N/Réf. : **BXL21783\_702\_PUN** **BRUXELLES. Rue de Flandre, 122**  
Gest. : **AH** (= Classé depuis le 09 juin 2005)  
V/Réf. : **2043-0716/04/2021-449PR** **PERMIS UNIQUE : Restaurer une maison et un commerce**  
Corr DPC **P.-Y. Lamy** **Demande de BUP – DPC / BUP – DU du 23/11/2022**  
NOVA : **04/PFU/1824704**  
Corr DU **O. Rousseau**

**Avis de la CRMS**

La façade à rue

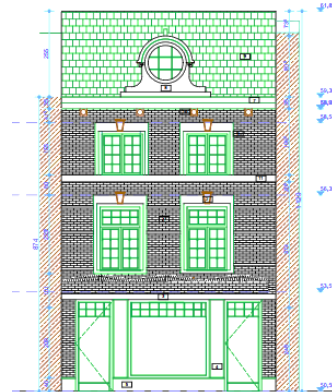
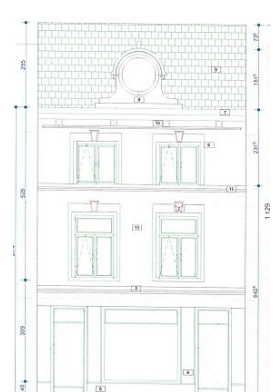
Selon le nouveau projet, la façade actuellement dérochée sera réendue (enduit à la chaux). Les menuiseries seront remplacées, y compris la devanture qui a été simplifiée.

**La CRMS approuve cette proposition qui permet de retrouver l'expression néoclassique de la façade à rue, attestée par les photographies anciennes. En vue d'une cohérence maximale, la façade devra être enduite dans son entièreté, selon les règles de l'art, sans laisser apparents les arcs de décharge comme envisagé par la demande. L'enduit devra être parfaitement lisse et peint dans un ton blanc cassé, à définir.**

La Commission approuve le dessin des menuiseries qui participeront à la nouvelle cohérence esthétique de la façade. Elle réitère sa demande d'opter pour des menuiseries en bois (noble) de facture traditionnelle aux profilés fins et munies d'un vitrage performant. Dans cette optique, il semble souhaitable de récupérer les châssis du second étage en raison de leur qualité de mise en œuvre (facture traditionnelle, à gueule de loup, sabot et crémone) tout en supprimant les croisillons, non significatifs de la typologie du bien. De toute façon, les dessins de détail des menuiseries extérieures, y compris de la devanture, restent à fournir.

Le traitement des encadrements moulurés, des boiseries de la lucarne et de la corniche devront se fonder sur les résultats des sondages stratigraphiques qui ont été prévus afin d'en restituer la finition historique.

Les façades sur cour, dont l'aile de liaison

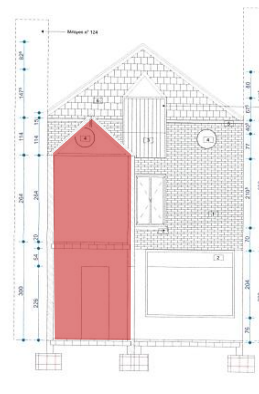
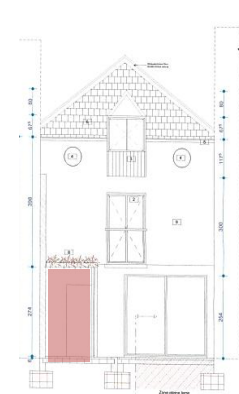
Une nouvelle aile de liaison est prévue en remplacement de l'aile de liaison existante dont le faible intérêt patrimonial et la configuration peu heureuse ont été attestés par les études préliminaires. **Puisque la nouvelle proposition permet des raccords plus lisibles avec les façades donnant sur cour, la Commission approuve cette proposition.** Les travaux devront faire l'objet d'un suivi archéologique. Les encadrements en pierre naturelle de l'ancien passage devront être conservés au maximum et remis en valeur.

Pignon de la façade sur cour de la maison avant, état existant et projeté (documents joints à la demande)

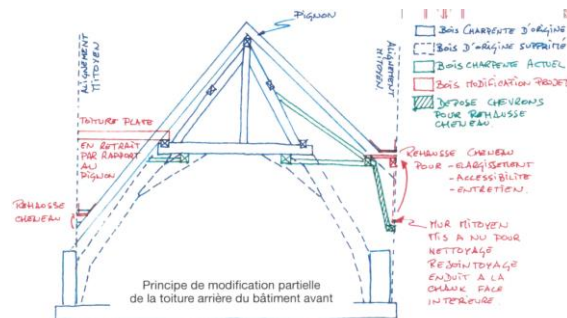
Dans son avis précédent, la CRMS avait insisté pour conserver le profil du pignon arrière du bâtiment à rue. Des modifications techniques s'imposent cependant pour résoudre les problèmes liés à la configuration existante : présence de bacs à neige, problèmes d'entretien des corniches. **La CRMS approuve donc la réalisation de chenaux praticables de part et d'autre du pignon, mais reste défavorable à la réalisation d'une toiture plate à hauteur du versant de gauche, étrange à la typologie du bâti.**

La Commission demande également de :

- mettre en œuvre des fenêtres de toitures aux proportions verticales, conformément aux tabatières anciennes, ce qui n'est pas le cas dans le projet ;
- conserver une finition traditionnelle des toitures, notamment une rive de toiture crantée (sur la façade arrière de la maison avant), réalisée au moyen de tuiles standard recoupées et non au moyen de tuiles de rives ou d'about de faitage.
